**Informe Consolidado de Solicitud de Aclaraciones, Rectificaciones y/o Ampliaciones a la Declaración de Impacto Ambiental del Proyecto "Parque Fotovoltaico y Línea de Transmisión Colachi"**

Nombre del Titular : PV Volcán Colachi SPA  
Nombre del Representante Legal : Guillermo Hernández Martínez  
Dirección : Almirante Pastene 185 Of 405, Providencia

El presente Informe Consolidado de Solicitud de Aclaraciones, Rectificaciones o Ampliaciones a la Declaración de Impacto Ambiental del proyecto "Parque Fotovoltaico y Línea de Transmisión Colachi", contiene las observaciones generadas en virtud de la revisión de la Adenda.

Figura 1: Bosque nativo de preservación identificado a partir de la digitalización de la Figura 44 de la Adenda\*.

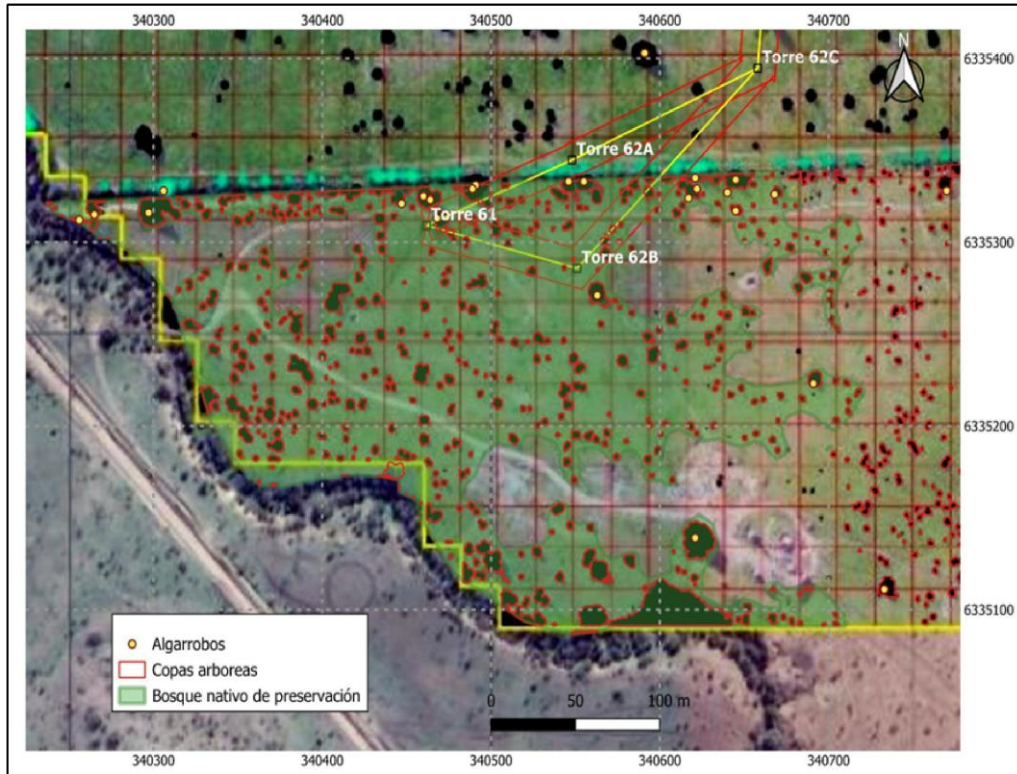
- d) A partir de la Figura 44 de la Adenda, se procedió a la georreferenciación y rasterización de la correspondiente a la fotointerpretación de copas arbóreas a partir de un ortomosaico RGB de alta resolución (10 cm/píxel). Restringiendo el análisis solo al área de interés se obtuvo un raster georreferenciado representativo de la distribución espacial de las copas arbóreas fotointerpretadas, con el fin de verificar los resultados presentados.

A partir de este insumo, CONAF delimitó un rodal homogéneo de vegetación en el sector de emplazamiento de las torres 61 y 62B, obteniendo una cobertura de copas arbóreas del 17%. Asimismo, se constató la presencia de ejemplares de *Prosopis chilensis*, según el shapefile “PVF Colachi-FV-Censo Flora” contenido en el Anexo 19 de la Adenda, correspondiendo la formación a un Bosque Nativo de Preservación (Figura N°1 del Ord. N° 6-EA/2026 del 14/01/2026 de CONAF RM).

Conforme a lo anterior, no es posible descartar la intervención ni alteración del hábitat de bosque nativo de preservación producto de las actividades del proyecto, particularmente asociadas a la instalación de la torre T62B, cuya base se emplaza en el BNP y aproximadamente a 16 m de un ejemplar de *Prosopis chilensis*.

Por lo tanto, se solicita al Titular modificar la ubicación de la torre T62B a fin de evitar la intervención y alteración del bosque nativo de preservación presente en el área. Adicionalmente, el titular debe tomar las medidas necesarias para evitar la alteración producto de las actividades de conexión y elevación del cable conductor en el sector de emplazamiento de las torres 61, 62A y 62B. Finalmente, se sugiere desarrollar medidas específicas de resguardo, protección y monitoreo durante las fases de construcción, operación y mantenimiento del proyecto.
